건축구조물의 지진응답제어를 위한 시스템 식별의 실험적 연구⁽¹⁾

Experimental Study of System Identification for Seismic Response Control of Building Structure

토의자 : 문 석 준*

회답자 : 홍성목*
Closure by Hong, Sung Mok

그림 20 응답제어를 위한 폐회로 루프

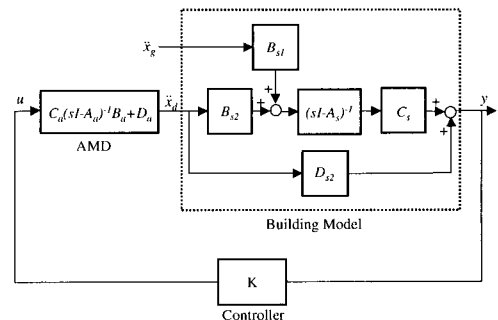
3. 그림 10~12는 AMD의 상대가속도에 대한 각 층에서의 전달함수를 도시하고 있습니다. 일반적으로 가속도계에서 계측되는 물리적 양은 절대가속도이며, 본 시험에서 특별한 계측기를 사용하지 않았다면, 역시 절대가속도가 계측되었을 것으로 판단됩니다. 상대가속도는 어떻게 계측했는지, 왜 상대가속도를 사용하고 있는지 등의 기술이 필요할 것으로 사료됩니다. 또한 5.2장 시스템 식별의 AMD의 동적 특성 규명에서 기술한 상대가속도는 바닥이 고정되어 있으므로 상대가속도라고 하기보다는 절대가속도라는 표현을 사용하는 것이 옳을 것으로 사료됩니다.
4. 결론에서 저자는 3층 전단 건물의 시스템 식별결과 8개의 고유모드를, AMD의 시스템 식별결과 2개의 고유모드를 얻었다고 기술하고 있습니다. 그러나 상태방정식에서 구한 것은 고유모드가 아니고 고유벡터(eigenvector)인 것으로 판단됩니다. 고유 모드라는 것은 구조물의 고유 진동형으로서, 3층 전단 건물의 고유모드는 3개이며(AMD를 포함할 경우는 4개), AMD는 1개의 고유모드를 갖습니다. 따라서 결론에 기술한 8개의 고유모드(건물) 및 2개의 고유모드(AMD)는 4개의 고유모드(건물) 및 1개의 고유모드(AMD) 내용은 수정해야 할 것으로 사료됩니다.

3. 시스템 식별에 사용될 시간이력 데이터를 구하기 위하여 진동대 바닥판과 각 층 바닥판, 그리고 AMD 이동질량에 각각 가속도계를 설치하였습니다. 각 가속도계로부터 설치된 지점의 절대가속도가 측정됩니다. AMD 이동질량의 3층에 대한 상대가속도는 AMD 이동질량의 절대가속도에서 3층의 절대가속도를 감하여 식(16)과 같이 계산할 수 있습니다.

이렇게 구한 AMD 이동질량의 상대가속도는 3층의 절대가속도와는 무관하며, AMD 모터 구동신호 u 와 직접적인 관계를 갖게 됩니다. 이로부터 그림 20의 폐회로 루프의 구성이 용이하게 됩니다. 그리고 4.2절에서 보인 바와 같이 시스템 식별을 위한 데이터 취집할 때 AMD 가진시의 가진입력을 AMD 이동질량의 절대가속도(상대가속도)로 설정할 경우에는 진동대 가진시에 AMD 이동질량을 제거(부착)하여야 하는데, 본 연구에서는 AMD 이동질량의 분리가 어려워 AMD에 의한 가

진입력을 AMD 이동질량의 상대가속도로 지정하였습니다.
